Dodatek č. 2 ke smlouvě o dílo ze dne 11.8.2025 č. 0459/2025

- 2.1. Smluvní strany uzavřely dne 11.8.2025 smlouvu o dílo, ke které dne 15.10.2025 uzavřely Dodatek č. 1 (dále jen „smlouva o dílo“). Předmětem smlouvy o dílo je plnění podlimitní veřejné zakázky na stavební práce s názvem Zadržení vod od Husovy lípy a jejich následné využití, dále jen „dílo“ nebo „stavba“.
- 2.2. Při provádění díla vyšly najevo skutečnosti dříve nepředvídané, které si vyžádaly provedení prací, které nebyly původně zadány, jakož i neprovedení některých původně zadaných prací, a smluvní strany uzavírají tento dodatek za účelem změny předmětu díla, a dalších souvisejících ujednání smlouvy
- 2.3. Odůvodnění změn:

Stavba:	Zadržení vod od Husovy lípy a jejich následné využití
Objednatel:	Město Kopřivnice, Štefánikova 1163, 742 21 Kopřivnice
Zhotovitel:	COMMODUM, spol. s r.o., 756 27 Valašská Bystřice 225
Smlouva o dílo ze dne	Smlouva o dílo č. 0459/2025 ze dne 11.08.2025

1.1 Fotodokumentace stávajících sítí v místě odlehčovací komory

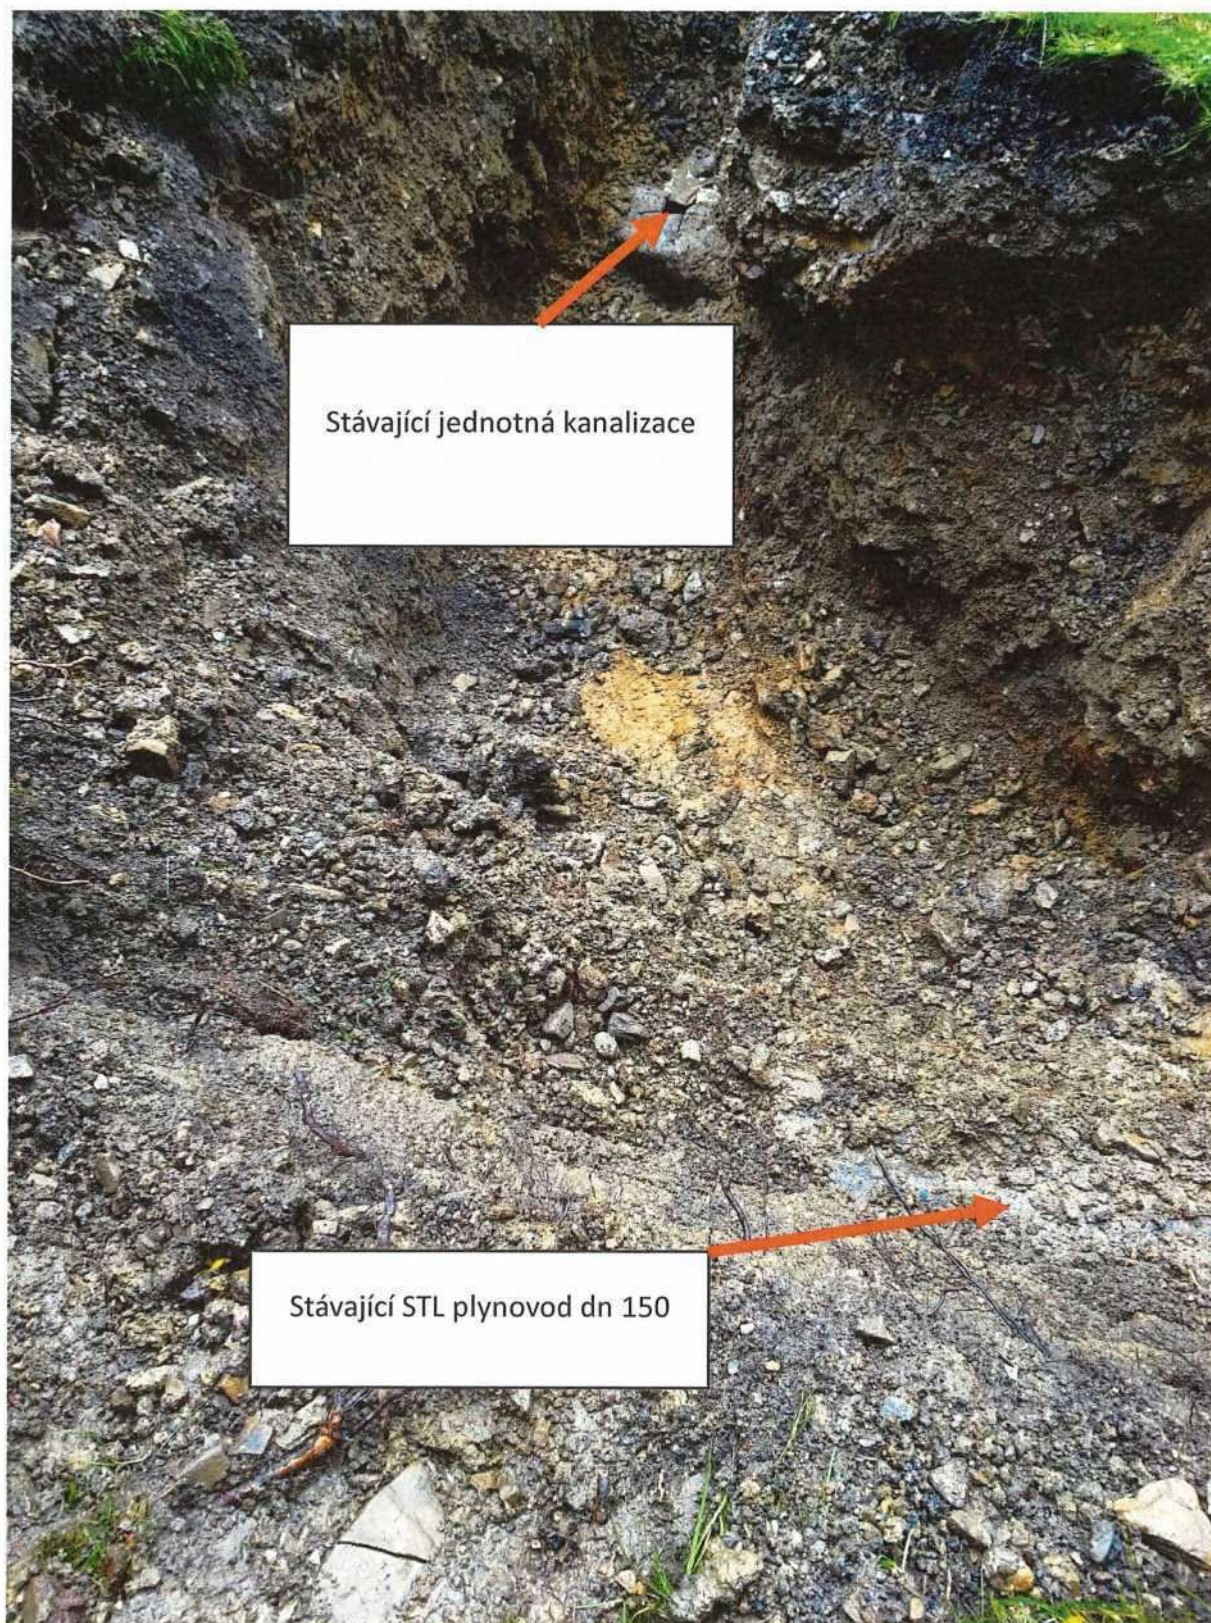
Po předání staveniště bylo provedeno geodetické vytýčení trasy dešťové kanalizace a plynovodu v areálu letního stadionu. Na základě požadavku objednatele byly provedeny sondy k ověření trasy a hloubky plynovodu a určení prostoru pro štetovnice.

Bylo zjištěno, že štětovnice zasahují do ochranného pásma plynovodu. Společnost GasNet, s.r.o., jakožto vlastník plynovodu doporučila buď přeložku potrubí nebo použití jiné technologie zajištění výkopu. Z důvodu stáří plynovodu a značných nákladů na provedení přeložky bylo navrženo nevibrační kluznicové pažení.

Popis a zdůvodnění změny: Zhotovitel po předání staveniště geodeticky vytýčil trasu navržené dešťové kanalizace včetně odlehčovací komory a stejně tak trasu plynovodního potrubí v areálu letního stadionu. Objednatel současně vyzval zhotovitele k provedení kopaných sond z důvodu ověření trasy a hloubky plynovodního potrubí a vytýčení prostoru, kde by měly být umístěny štětovnice dle projektové dokumentace. Bylo zjištěno, že štětovnice jsou umístěny v ochranném pásmu plynovodního potrubí. Město Kopřivnice proto ve výše uvedené záležitosti oslovilo vlastníka inženýrské sítě GasNet s.r.o. ke kontrole kolizního místa před zahájením zemních prací. Pověřený pracovník GasNet s.r.o. vyhodnotil situaci a nařídil buď a) přeložení potrubí z důvodu jeho stáří (rok pořízení 1964), neboť díky možným vibracím při provádění beranění by mohlo dojít k poškození potrubí, nebo b) navrhl zajistit pažení výkopu jiným způsobem. Přeložení potrubí v tomto případě by znamenalo zastavení stavby min. na 6 měsíců než by se proběhla legislativní část povolení přeložky a další nezanedbatelné náklady pro město (cca 300 tis. Kč). Vzhledem k tomu, že spol. GasNet s.r.o. bude v následujícím roce provádět rekonstrukci stávající sítě na ulici Husova a budovat novou síť na ulici Komenského za účelem napojení stávajících internátů a plynovodní potrubí v areálu letního stadionu chce zrušit, bylo rozhodnuto o variantě b) zajištění výkopu jiným způsobem. Zhotovitel navrhuje provést zajištění výkopu pomocí kluznicového pažení tzn. bez vibrací.

1.1 Návrh úpravy dna odlehčovací komory

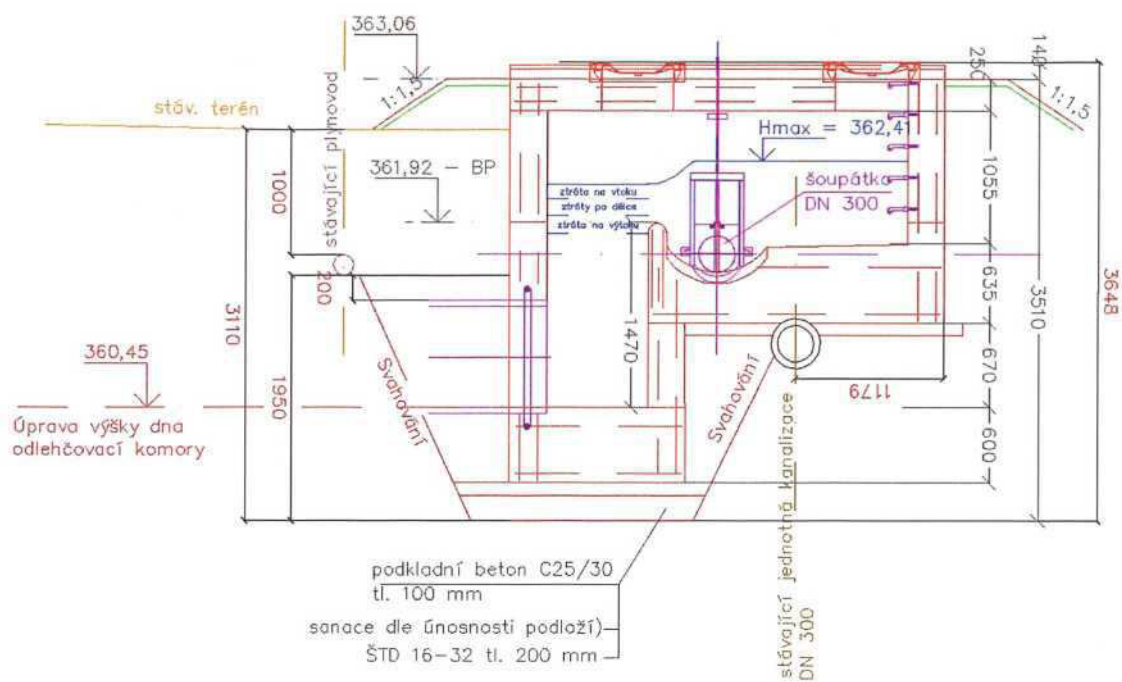
Při výkopu v místě odlehčovací komory bylo nalezeno funkční potrubí jednotné kanalizace DN 300 z areálu koupaliště. Po dohodě s projektantem a TDI bylo rozhodnuto přizvednout dno odlehčovací komory o cca 410 mm, obnažený plynovod zapažit hnaným pažením a mezi sítě vložit nižší část komory s dodržením potřebného svahování. Projektant doporučil po dokončení stavby přeložit jednotnou kanalizaci mimo objekt odlehčovací komory.

Při zahájení výkopových prací v místě navrhované odlehčovací komory bylo nalezeno funkční potrubí jednotné kanalizace DN 300, které vede z areálu koupaliště a do které je napojen objekt Restaurace pod Šostýnem. Po dohodě s projektantem a technickým dozorem investora bylo dohodnuto, že dno odlehčovací komory bude přizvednuto cca o 410 mm oproti návrhu v projektové dokumentaci, obnažená část plynovodu bude zapažena hnaným pažením, tak aby nedošlo k posunu potrubí plynu. Mezi plynovodní potrubí a stávající kanalizaci bude vložena nižší část odlehčovací komory, tak aby bylo zajištěno bezpečné svahování výkopu v kolizním místě se sítěmi (kanalizace a plynovodu). Část výkopu v nad inženýrskými sítěmi bude pouze svahována z důvodu přístupu a kontroly potrubí. Po provedení nižší části odlehčovací komory bude pažení odstraněno a výkop přisypán, aby nedošlo k posunu a poškození sítí. Projektant v návaznosti na tyto skutečnosti doporučuje po dokončení odlehčovací komory přeložit stávající jednotnou kanalizaci mimo objekt odlehčovací komory (viz změna 1.3.).

Příloha 1.2 Situace zpevnění plochy

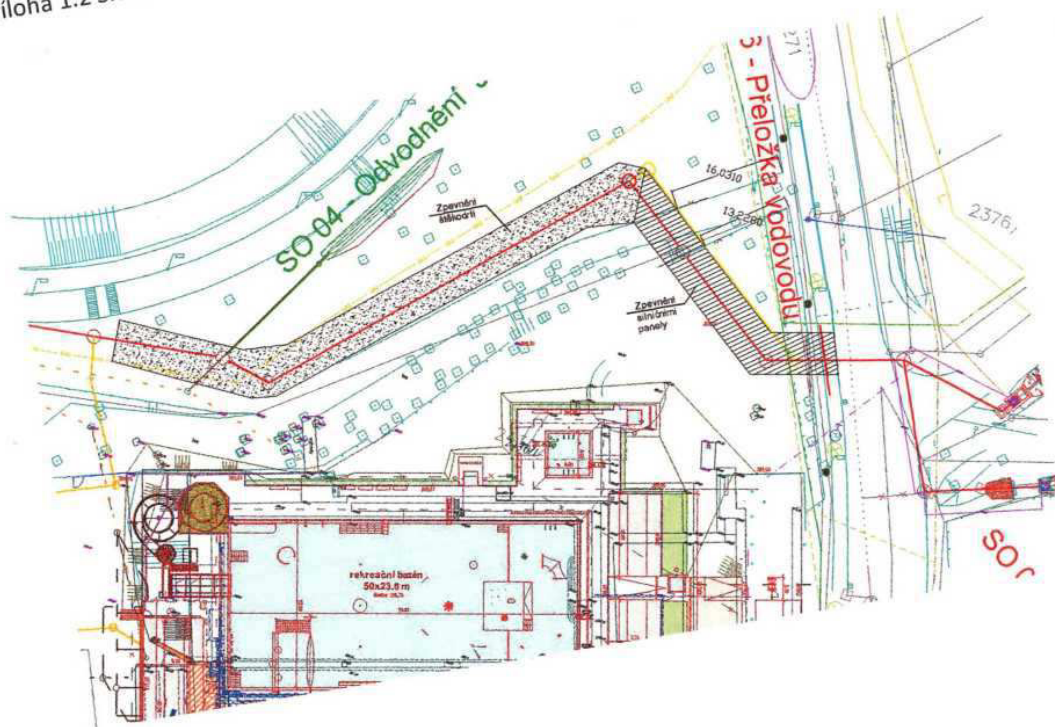
Na stavbu byla dodána betonová šachtová dna o hmotnosti cca 7 t, jejichž osazení vyžaduje těžkou zdvihací techniku a dostatečný pracovní prostor. Pro příjezd autojeřábu bude nutné zřídit zpevněnou plochu ze silničních panelů a kameniva z ulice Husova přes areál koupaliště až pod stadion.

V rámci stavby byly dodány na staveniště betonové šachty, jejichž šachtové dno váží přibližně 7 t. Šachtové dno lze umístit do výkopu pouze těžkou technikou (autojeřáb), která vyžaduje značný pracovní prostor, což vyžaduje provedení většího rozsahu kácení vzrostlé zeleně, než se předpokládalo. Pro příjezd autojeřábu bude nutno zřídit v trase kanalizace zpevněnou plochu ze silničních panelů s částečným zpevněním kamenivem z ul. Husova přes areál koupaliště, s ukončením pod svahem v areálu letního stadionu. Z tohoto důvodu bude nutno odstranit oplocení ve větším rozsahu než předpokládala projektová dokumentace.

Příloha 1.3 – Situace přeložky kanalizace

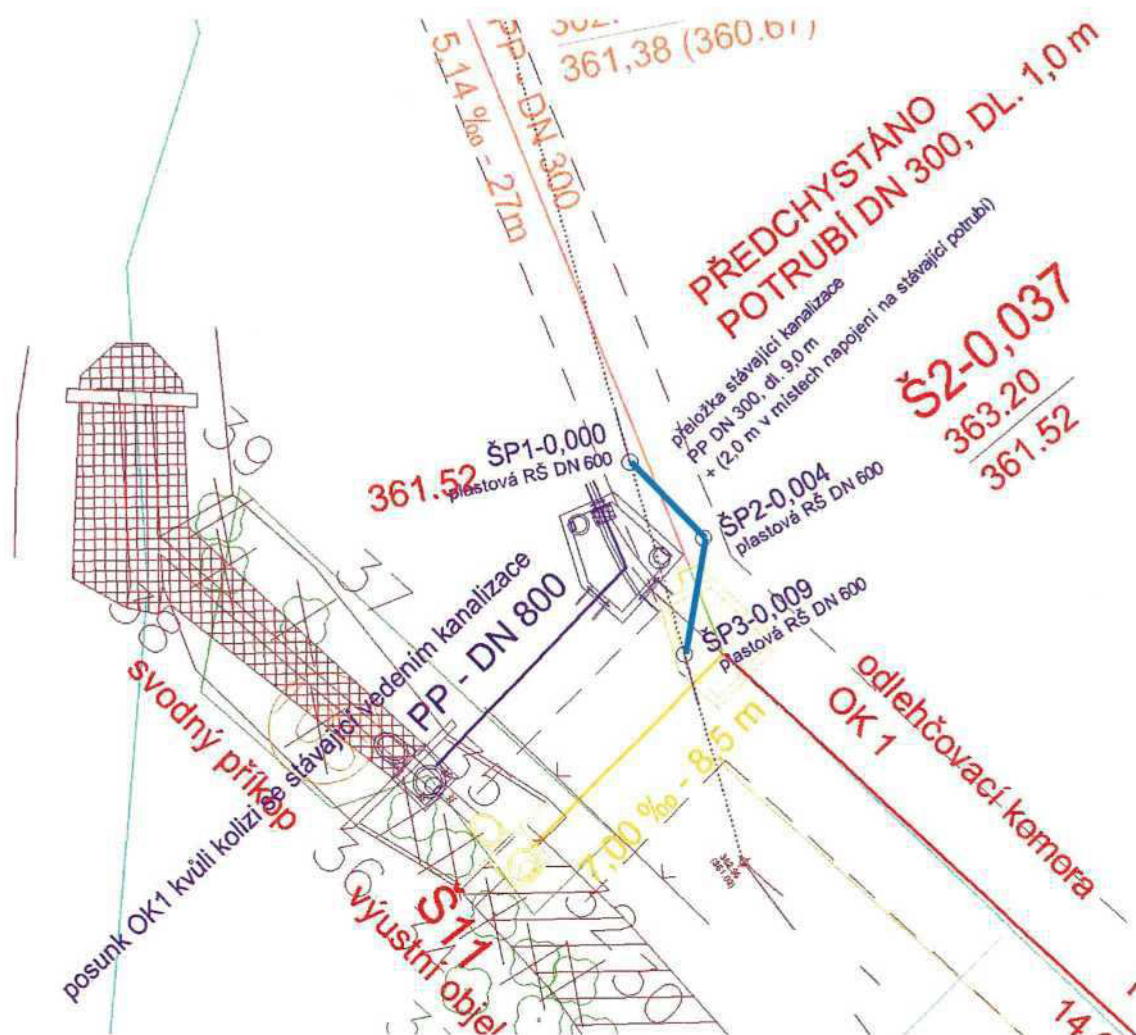
Z důvodu umístění odlehčovací komory mezi stávající sítě bude nutné odstavit stávající kanalizaci pod objektem komory, vyplnit dutinu jalovou betonovou směsí z důvodu zborcení a přeložit kanalizaci novým plastovým potrubím DN 300 v místě komory. Součástí přeložky jsou 3 plastové šachty DN 600 mm

Popis a zdůvodnění změny: Na základě doporučení projektanta a návrhu umístění odlehčovací komory mezi stávající sítě, bude nutno stávající kanalizaci pod objektem odlehčovací komory odstavit, dutinu vyplnit jalovou betonovou směsí z důvodu zabránění jejího zborcení a v provést přeložku kanalizace novým plastovým potrubím DN 300. Součástí trasy přeložky jsou navrženy 3 ks plastových šachet DN 600 mm.
